第 54 回技能五輪全国大会 冷凍空調技術職種  
課題修正（部材 B の取扱変更）について

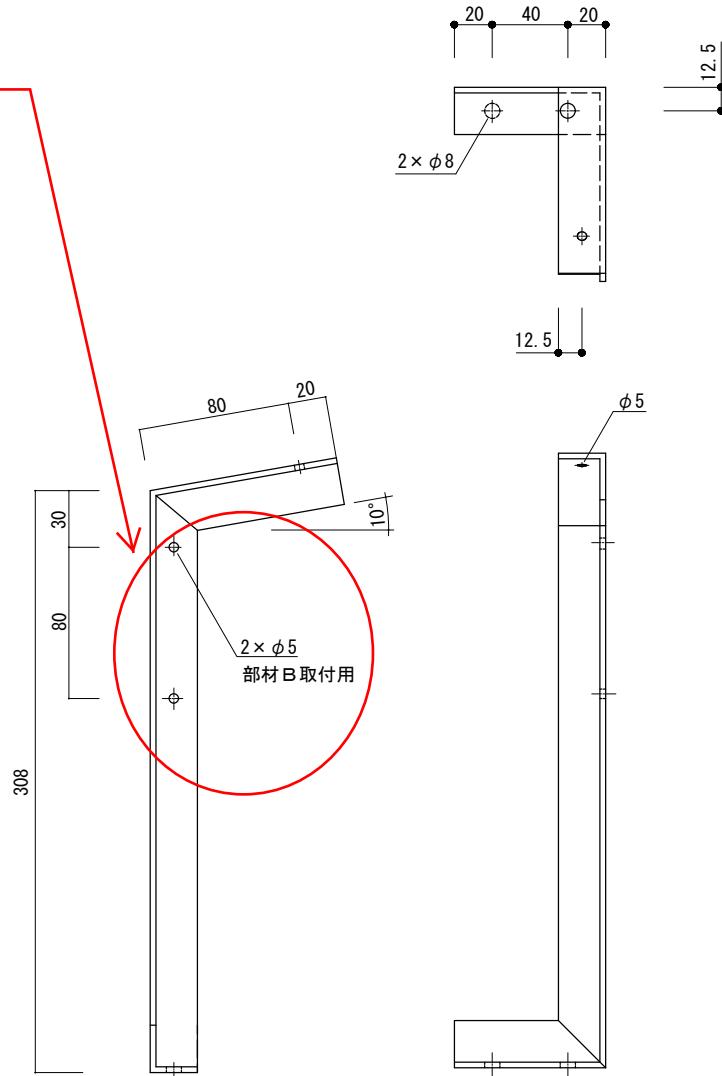
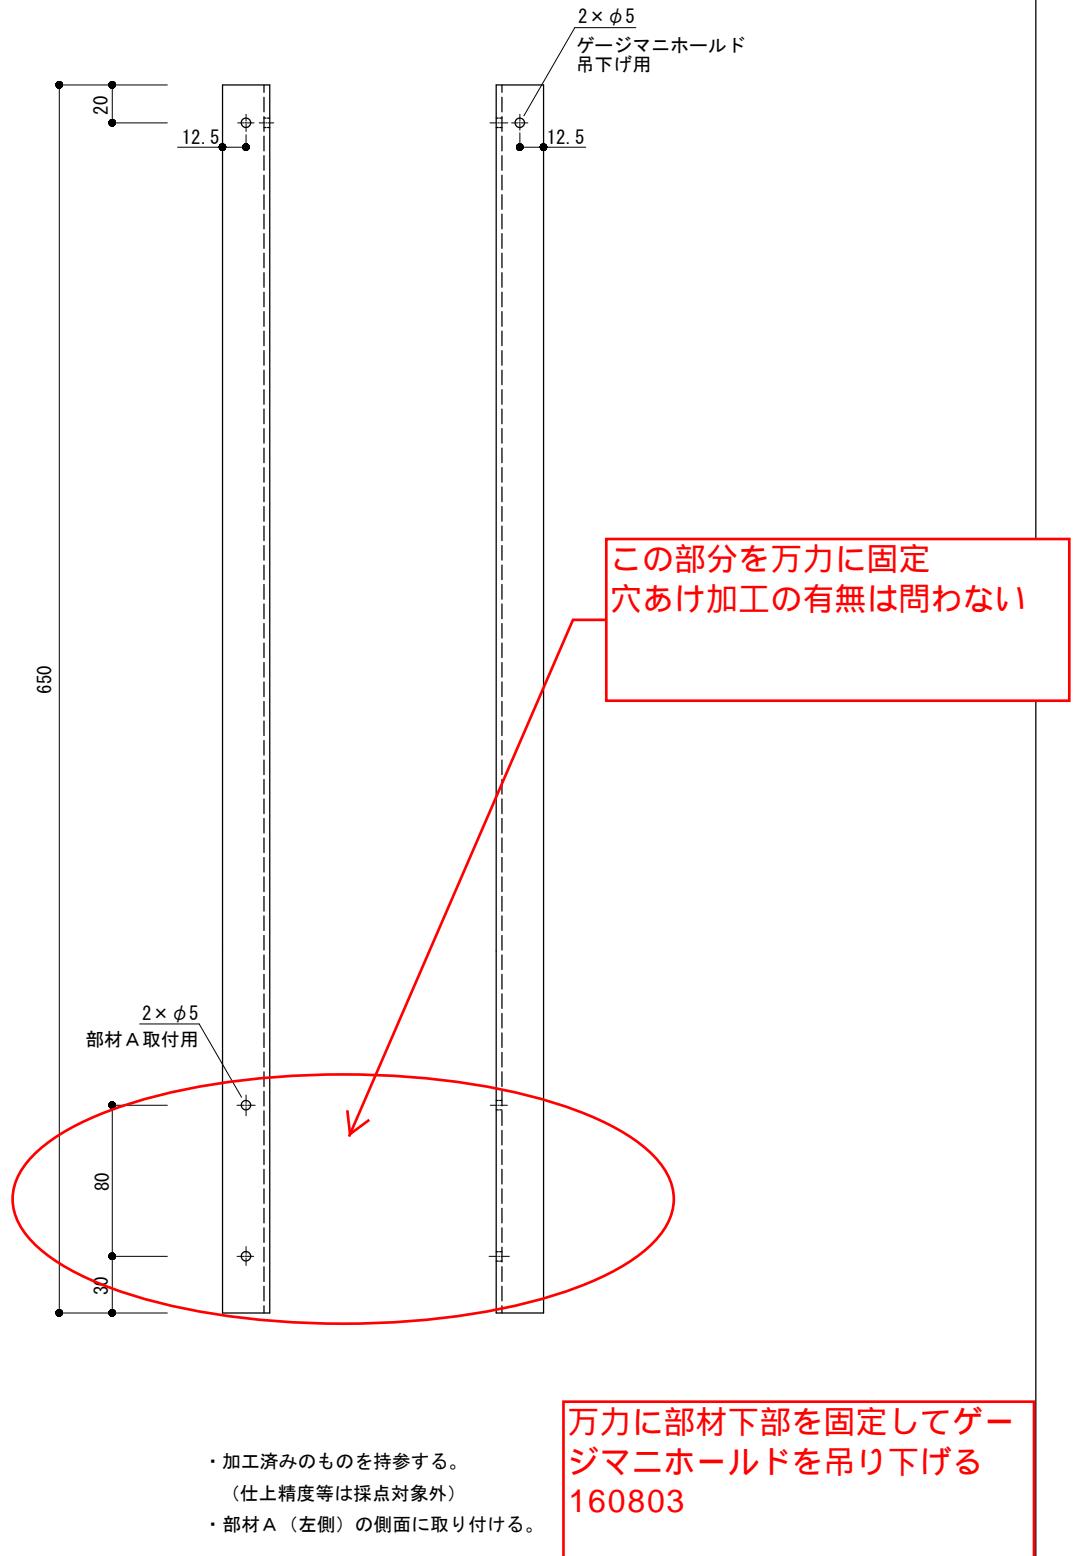
競技課題について、ゲージマニホールド吊り下げ用の部材 B 及び、部材 B 固定用の部材 A について、パネル蒸発器の裏側配管と干渉する可能性があります。

したがって、課題提出時は、部材 B を、部材 A には固定せず、部材 B を、作業台に設置してある「万力」に固定してゲージマニホールドを吊してください。

穴あけ加工の有無  
は問わない

なお、部材固定用の穴あけ加工の有無は問いません。
